【リビジョンアップ】

カメラ開発対応開発支援ツール QE for Camera[RZ] V1.1.0,
ディスプレイ開発対応開発支援ツール QE for Display[RZ] V3.1.0

概要

図3 Renesas QE for Camera/Display[RZ]のバージョン確認

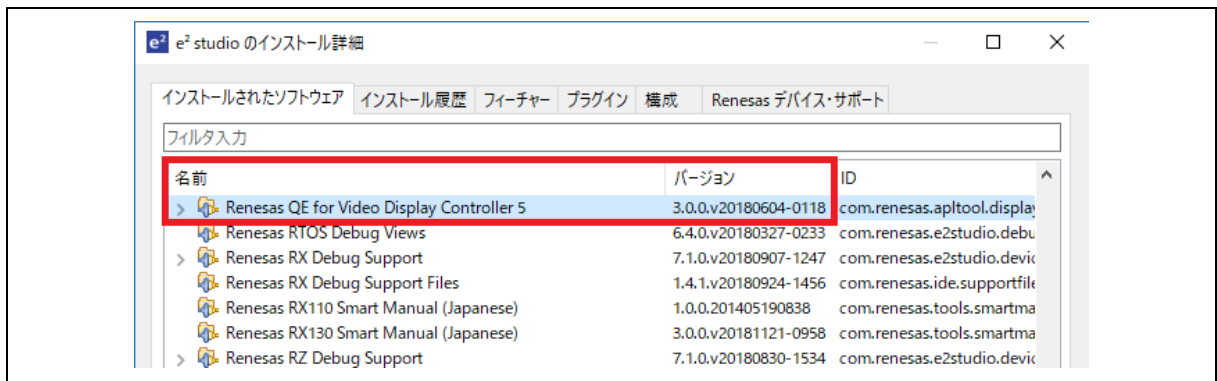
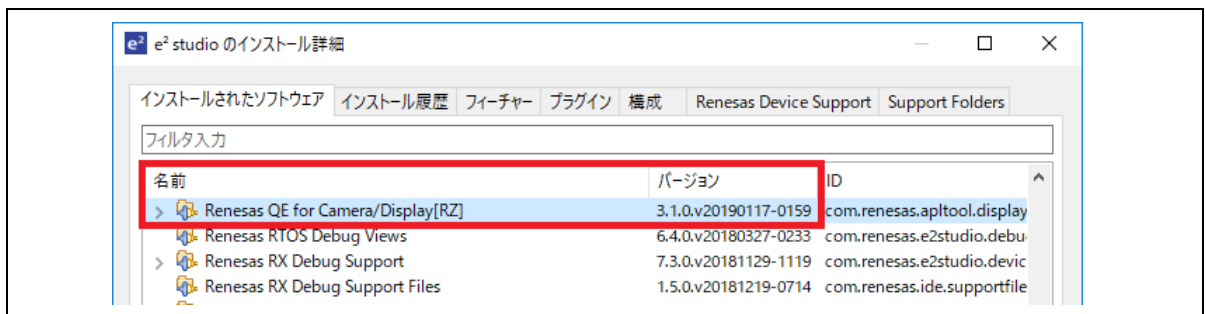
なお、アップデート後、上記の名称が“Renesas QE for Camera/Display[RZ]”に変更されます。詳細は 6 項の図 3 をご参照ください。

QE for Camera[RZ] V1.1.0 と QE for Display[RZ] V3.1.0 から、e² studio の「ヘルプ」→「e² studio について - インストール詳細」メニューの「インストールされたソフトウェア」タブで表示される名前が“Renesas QE for Camera/Display[RZ]”に変更されます。詳細は図3をご参照ください。

図2 タイミング調整 (MIPI/VIN) タブの画面例

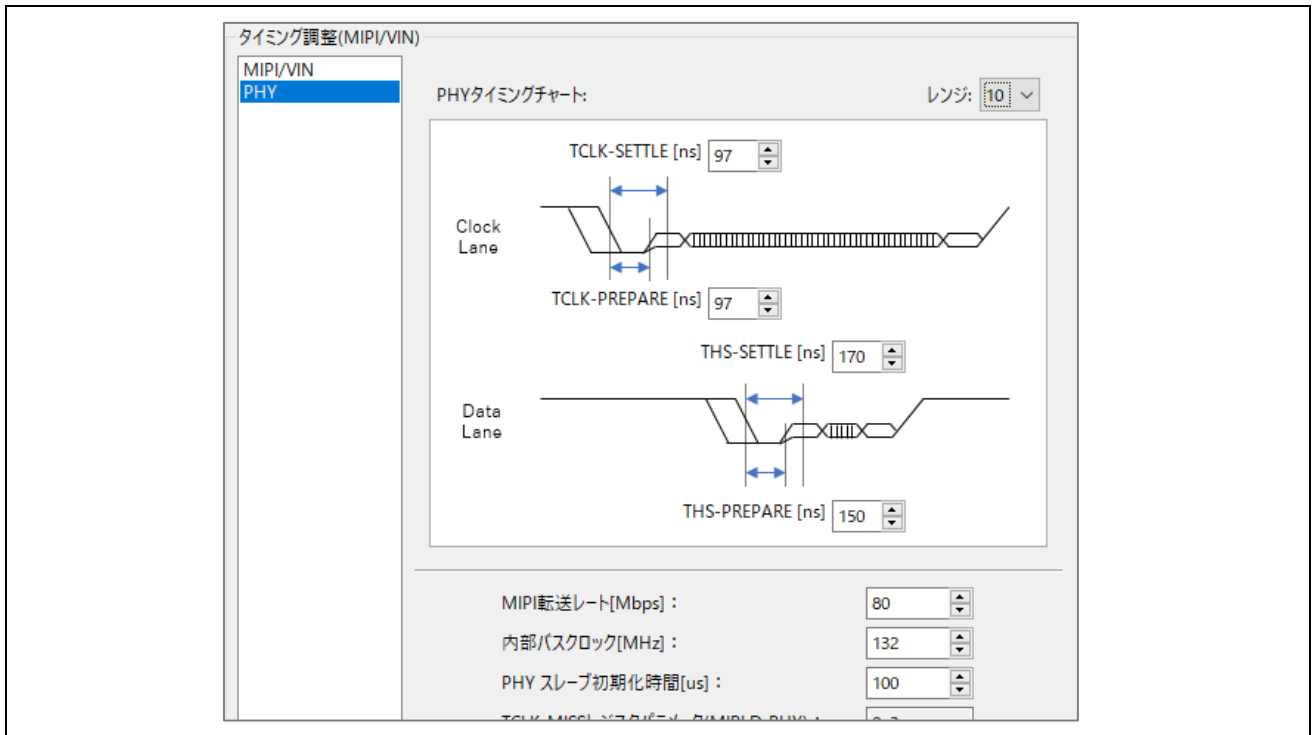
QE for Camera[RZ] V1.1.0 では、タイミング調整 (MIPI/VIN) タブから MIPI 対応 Camera と MCU の接続に必要なタイミング調整を GUI で簡単に調整できます。これにより MIPI 対応 Camera の接続が簡単になりました。
